## BEBAUUNGSPLAN

### „Lorscher Weg“

1. Beteiligung / Offenlage  
der Öffentlichkeit und Behörden / TÖB  
nach § 3 Abs. 2 und § 4 Abs. 2 BauGB

Abwägungsvorlage

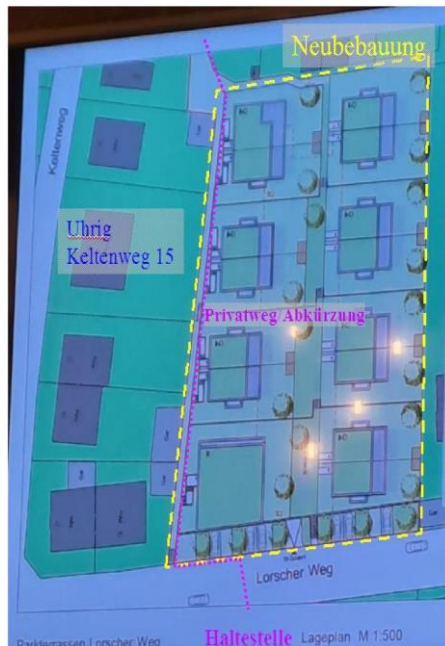
Auf das 1. OG des Hauses A soll durch Conceptaplan noch ein weiteres sog. Attikageschoß als 2. OG mit Flachdach aufgebaut werden. Attika-Flachdächer sind verkleinerte Geschosse: Sie müssen optisch als verkleinertes (Dach-) Geschoss in Erscheinung treten. Die Attikagrundfläche darf deshalb höchstens 60 % «der Fläche eines Vollgeschosses» betragen (§ 25 Abs. 1 BauV). Es darf kleiner, aber nicht größer sein. Die Nachbarn auf Flur 4677 und 4677/1 legen Wert darauf, dass diese Obergrenze des Attikageschoßes = 2. OG eingehalten wird.

Der Bebauungsplan regelt die max. Anzahl der zulässigen Vollgeschosse gem. § 20 BauNVO.

Wann ein Vollgeschoss vorliegt, wird in der Landesbauordnung geregelt (§ 2 Abs. 6 LBO). Demnach sind die obersten Geschosse keine Vollgeschosse, wenn deren Grundfläche weniger als drei Viertel (75%) des darunter liegenden Geschosses umfasst.

Ein Einrücken / Zurückspringen des obersten Geschosses (Staffelgeschoss) ist daher gewährleistet.
